改善箇所説明図

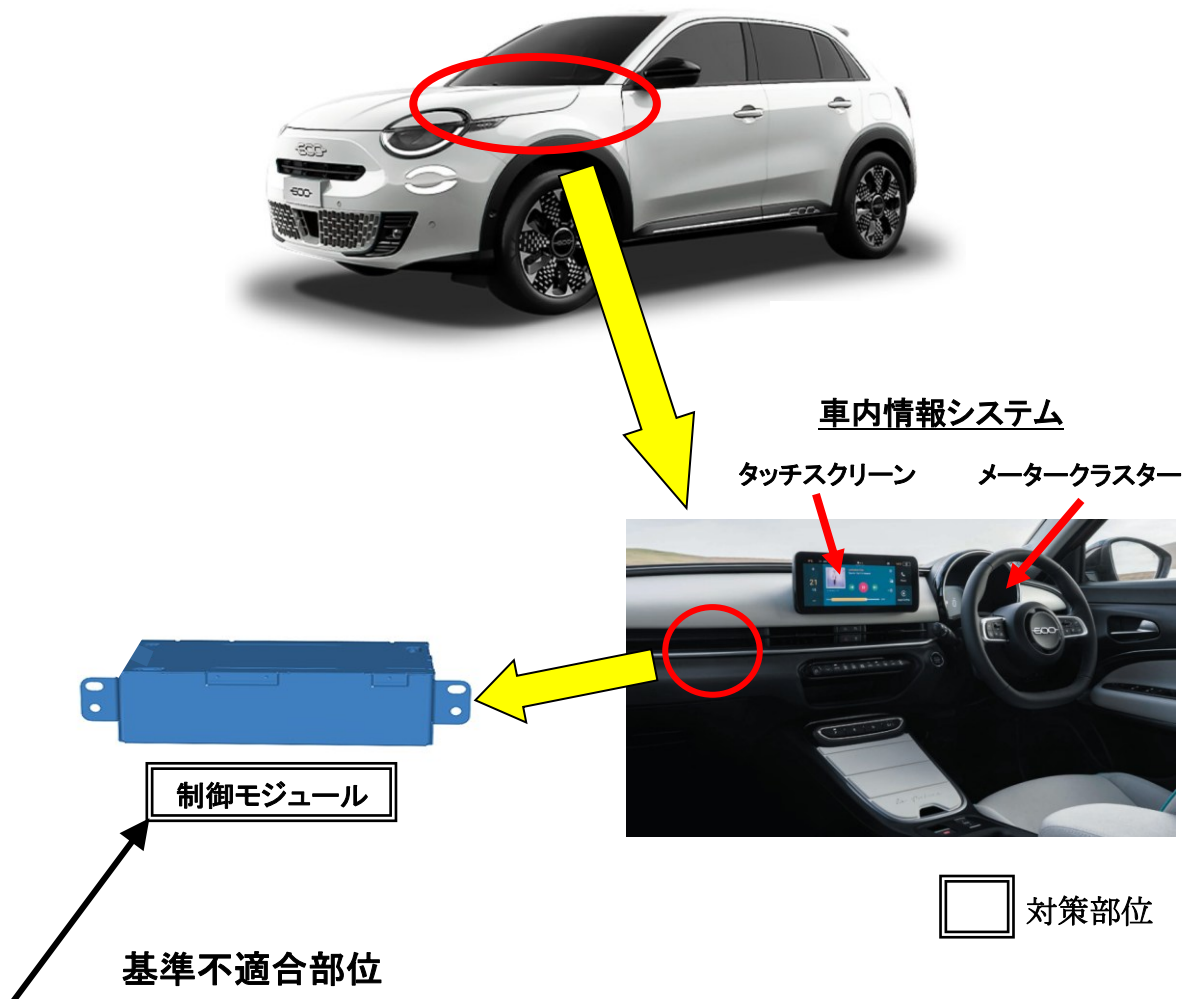
車内情報システム(速度計、ナビゲーション、オーディオ等の統合システム)において、制御プログラムが不適切なため、タッチスクリーンとメータークラスター(速度計)が消灯し、速度の確認が出来なくなるおそれがある。

全車両、車内情報システムの制御プログラムを対策仕様に更新する。なお、改善のためのプログラムの書き換えは、対象車両へ遠隔配信にて配信し、使用者自身でインストールしてもらう。

識別 : 作業完了車は、液晶モニターの設定画面で表示させることが出来るシステムバージョンが、FHJ.1.31.51.xx 以上であることにより識別する。
